Nota van Wijziging

Tracébesluit A27/A12 Ring Utrecht

Datum	december 2016
Status	Definitief

NR 54 Aanpassing rijksgrens naar aanleiding van project A27/A1

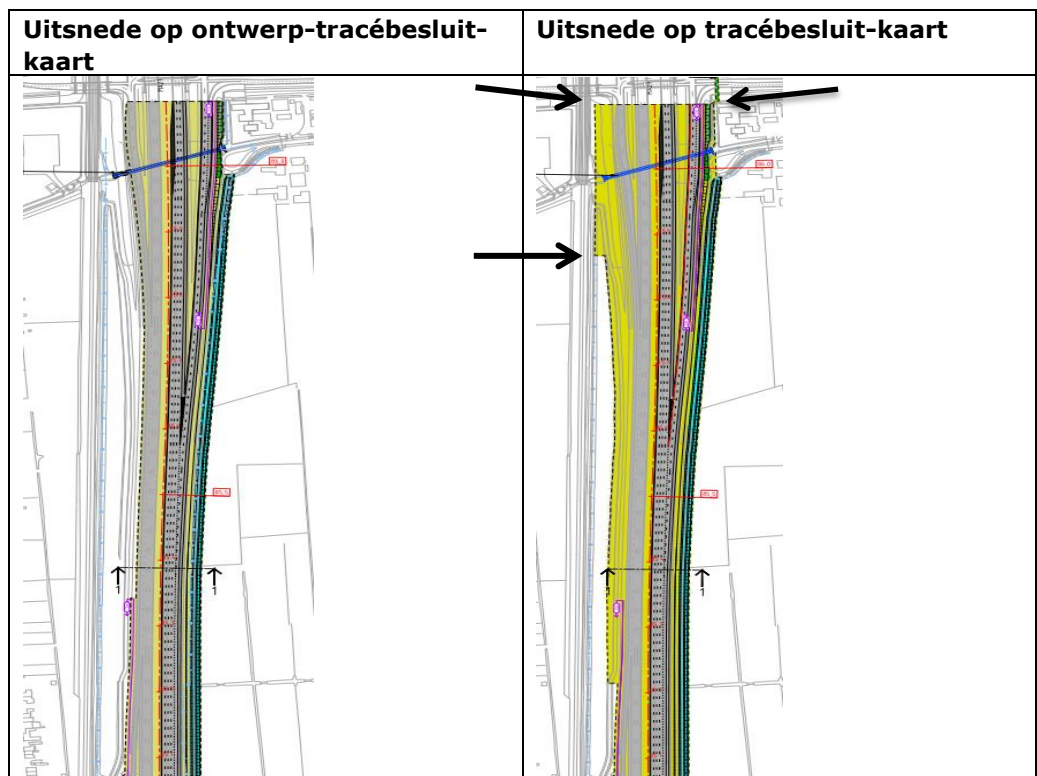
De "rijksgrens" is aangepast op kaart 1 van de tracébesluit kaarten , aan de vastgestelde tracébesluit-grens van het project A27/A1 Aansluiting Utrecht-Noord-knooppunt Eemnes- aansluiting Bunschoten";

NR 55 Aanpassing rijksgrens naar aanleiding van project A27/A1

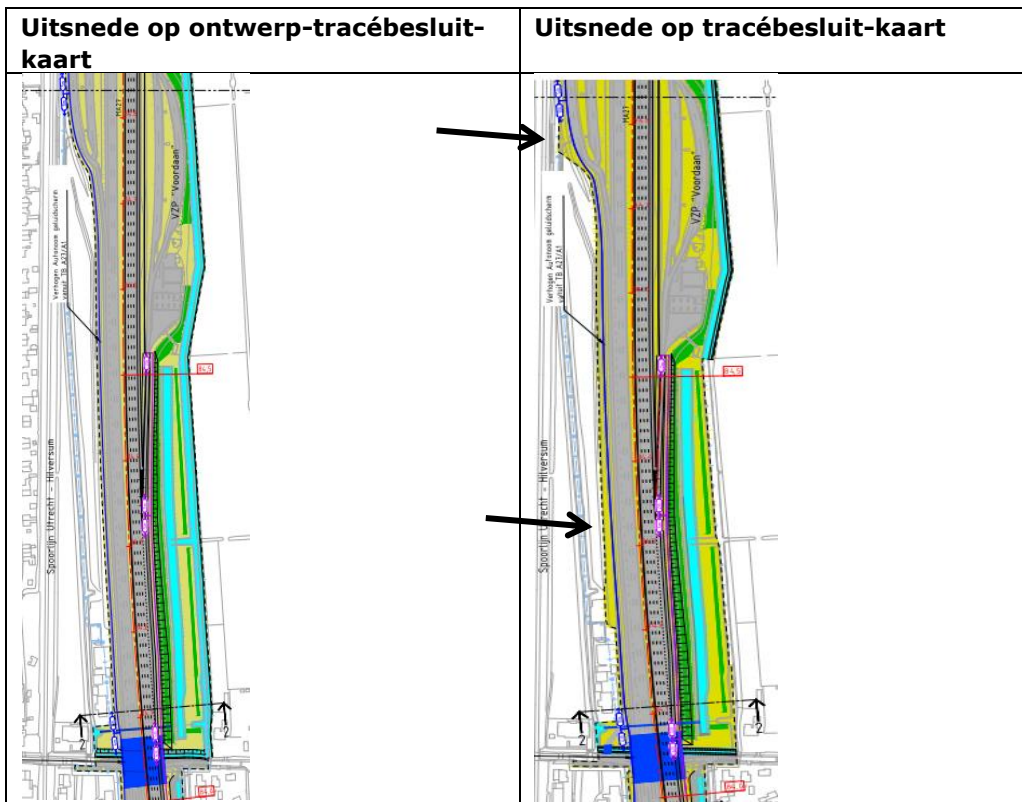
De "rijksgrens" is aangepast op kaart 2 van de tracébesluit kaarten, aan de vastgestelde tracébesluit-grens van het project A27/A1 Aansluiting Utrecht-Noord-knooppunt Eemnes- aansluiting Bunschoten";

NR 56 Verschuiven tracébesluit-grens Uppsalepad

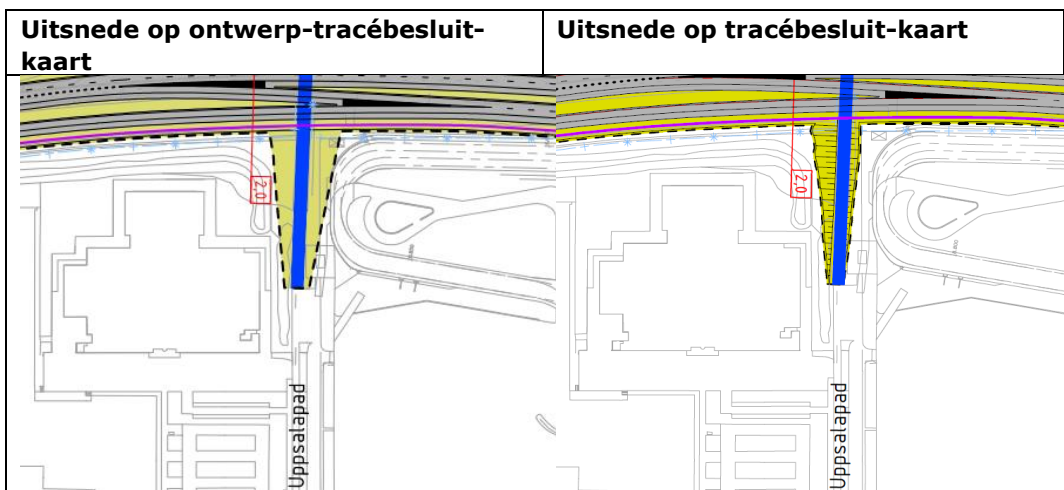
De tracébesluit-grens is aan de oostzijde van de zuidelijke hellingbaan naar de Uppsalatunnel naar het westen verschoven om buiten het gebied van de opstelsporen van de Uithoflijn te blijven.

NR 57 Verschuiven tracébesluit-grens aansluiting De Uithof

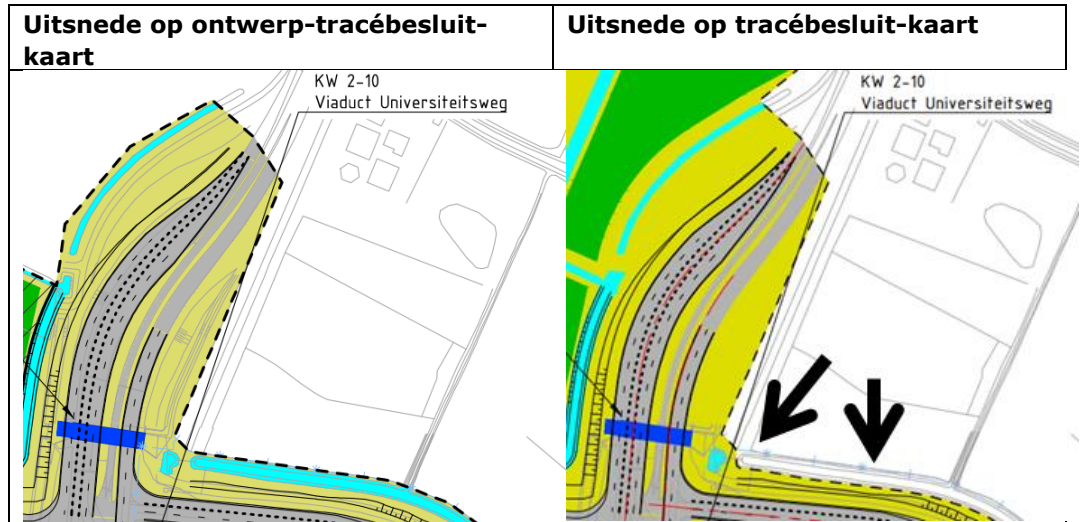
De tracébesluit-grens is aan de noordoostzijde van de aansluiting De Uithof naar het zuiden verschoven.

NR 58 Ambulancetoerit aansluiting De Uithof.

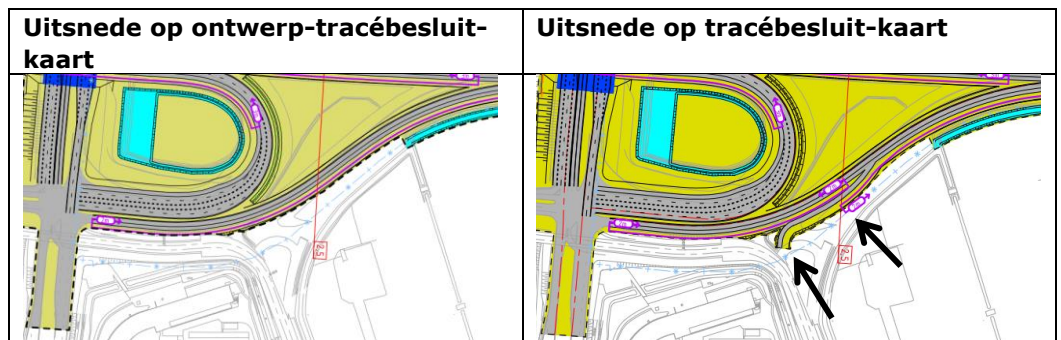
Het geluidscherm aan de zuidoostzijde van de aansluiting Uithof was deels op de toerit voor ambulances geprojecteerd; dit is hersteld.

NR 59 Verschuiven tracébesluit-grens ecoduct Wildsche Hoek

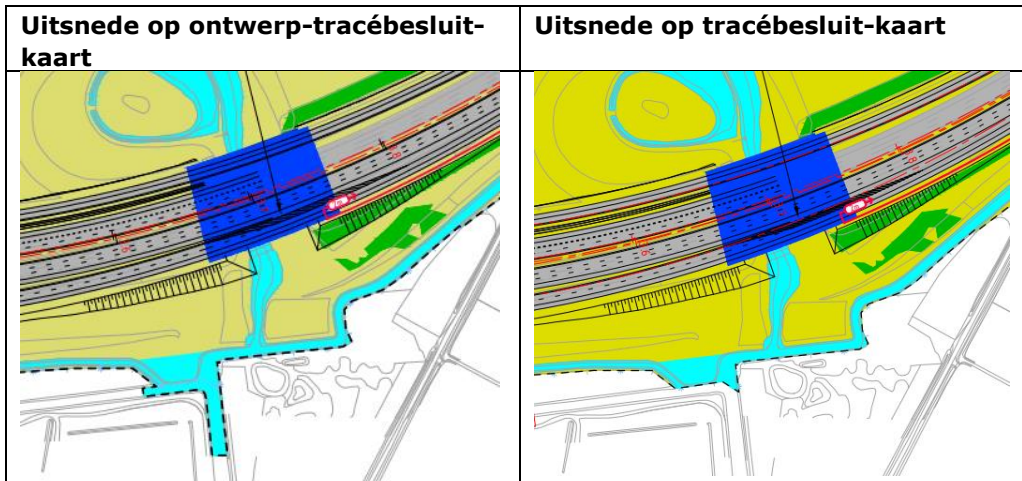
De tracébesluit-grens verschuift ter hoogte van de watercompensatie bij het ecoduct De Wildsche Hoek in de richting van de weg om te borgen dan de watercompensatie vanaf de wegkant wordt gerealiseerd. De bestaande watergang ligt daardoor buiten de tracébesluit-grens.

NR 60 Vergroten kunstwerkoppervlak viaduct Archimedeslaan

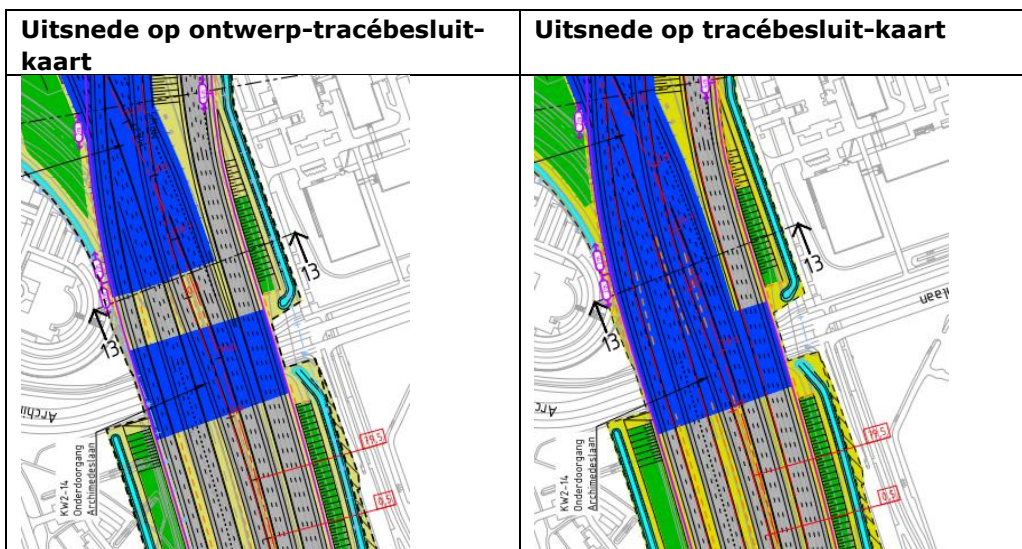
Het kunstwerkoppervlak voor de onderdoorgang Archimedeslaan wordt vergroot om realisatie van dit kunstwerk in de faseringen van knooppunt Rijnsweerd mogelijk te maken.

NR 61 Verschuiven tracébesluit-grens bij Houten

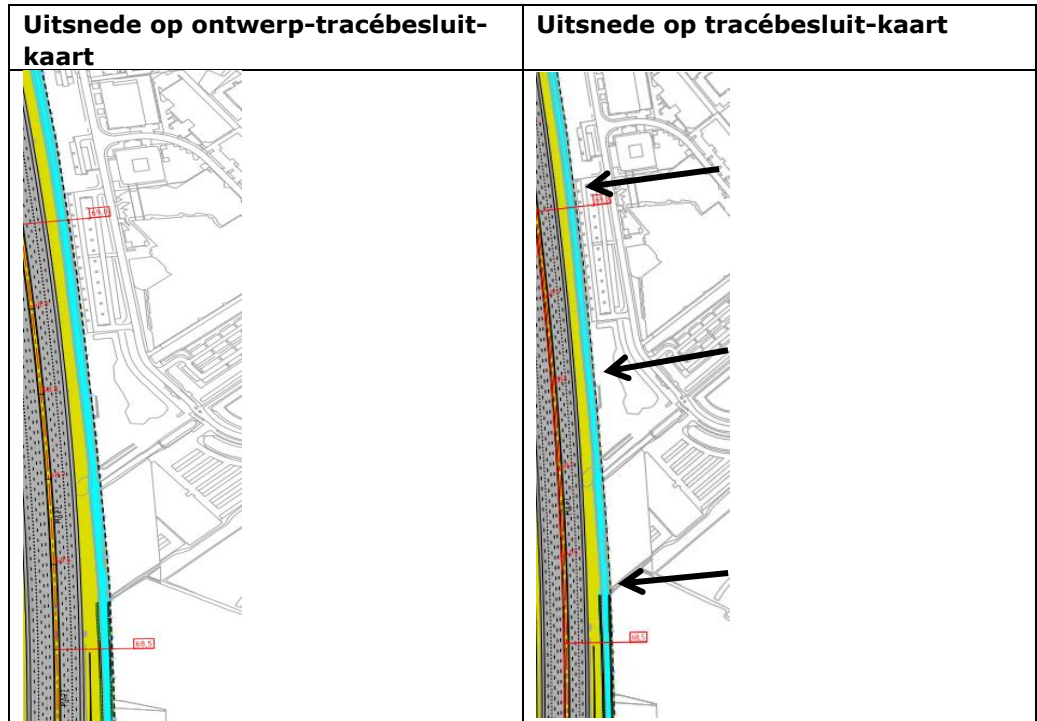
Ter hoogte van een particulier terrein langs de A27 ter hoogte van Houten is de tracébesluitgrens exact op de slootgrens gelegd.

NR 62 Afrit aansluiting Hoograven

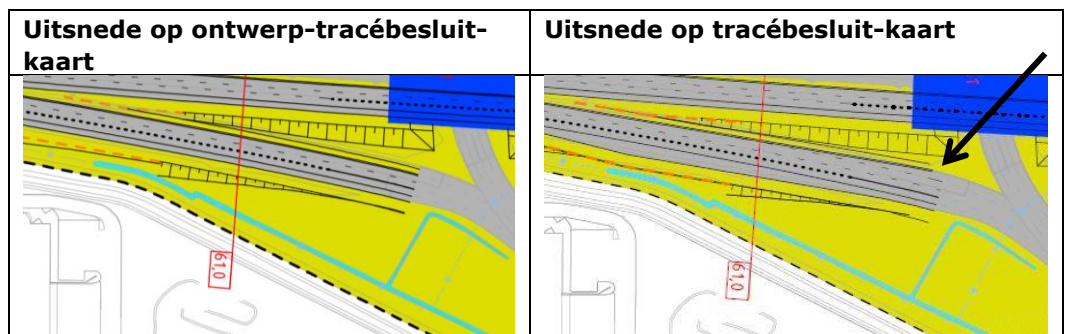
Aanpassing van de zuidelijke afrit Hoograven opdat deze bij het plein Laagraven aansluit op de autonome situatie met een dubbele rechtsaf strook op de afrit A12Re. Grondkerende constructies moeten verlengd worden ten gevolge van de correctie van het aantal rijstroken op de afrit. De verharding van de afrit in het tracébesluit wordt daarmee breder dan in het ontwerp-tracébesluit met als consequentie dat de grondkerende constructies verlengd moeten worden om het hoogteverschil op te vangen.

Figuur 4.3 Waterhuishoudkundige structuur deelgebied 2

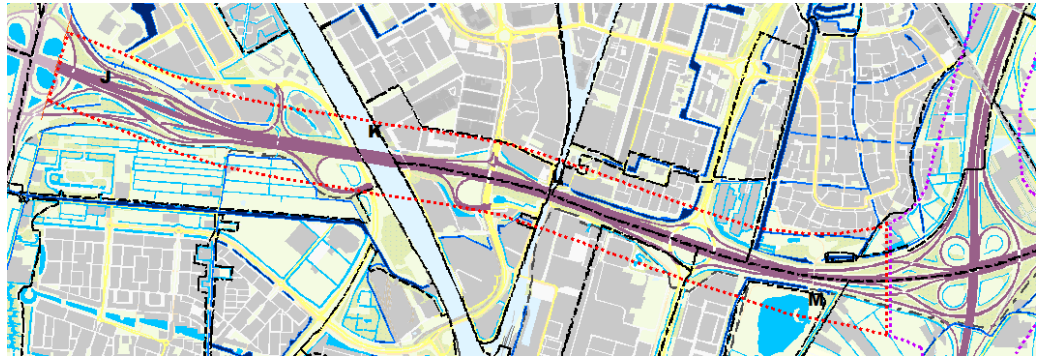
In het deelrapport Water zijn enkele figuren en een tabel niet juist gebleken. Onderstaand zijn de juiste figuren en tabel opgenomen.
